Consultas Recibidas No.001 PS-008-2022-ABPF-OEI

CONTRATACIÓN DE LA DEMOLICIÓN INTERNA DE INFRAESTRUCTURAS, RETIRO DE ESCOMBROS Y LIMPIEZA, RELACIONADOS CON LAS REFORMAS NECESARIAS AL EDIFICIO 232, UBICADO EN LA CIUDAD DEL SABER, CLAYTON, PROVINCIA DE PANAMÁ, PARA ALBERGAR LAS OFICINAS DE LA ACADEMIA BILINGÜE PANAMÁ PARA EL FUTURO (CUARTA CONVOCATORIA).

Fecha: 18 DE NOVIEMBRE DE 2022

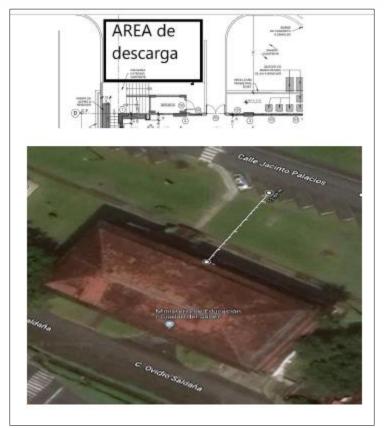
PREGUNTA 31: En la pag#22 en el punto 1 A.1 Trabajo Contemplado dice "Deberá habilitar el acceso para los camiones de carga de desechos en la parte de posterior del edificio." Se contradice con el punto 1B.1.2 Vías de acceso y estructuras temporales. donde dice "Tampoco deberá colocar instalaciones y circulación sobre la grama existente en los alrededores del edificio." Consideramos y vimos en sitio que es muy dificultoso hacer descargas con la chuta en la parte posterior ya que el edificio está muy lejos del área de pavimento donde se puedan colocar los camiones y para estar más cerca del edificio se deben colocar en el área de grama donde, primeramente, hay que quitar topes de concreto para colocarse en el área de grama (área prohibida de usar). Por este medio solicitamos utilizar esta área frontal para acceso efectivo de los camiones y para la descarga con la chuta (ver croquis):

RESPUESTA 31: EL PUNTO 1B.1.2 ESTABLECE QUE LA APROBACIÓN DE LAS VÍAS DE ACCESO Y ESTRUCTURAS TEMPORALES SERÁN PREVIA APROBACIÓN DEL INSPECTOR DE LA ENTIDAD, LO QUE SE HARÁ EN CONCORDANCIA CON LA CIUDAD DEL SABER Y SE TOMARÁ EN CUENTA LA OPINIÓN DEL PROPONENTE QUE RESULTE SELECCIONADO.
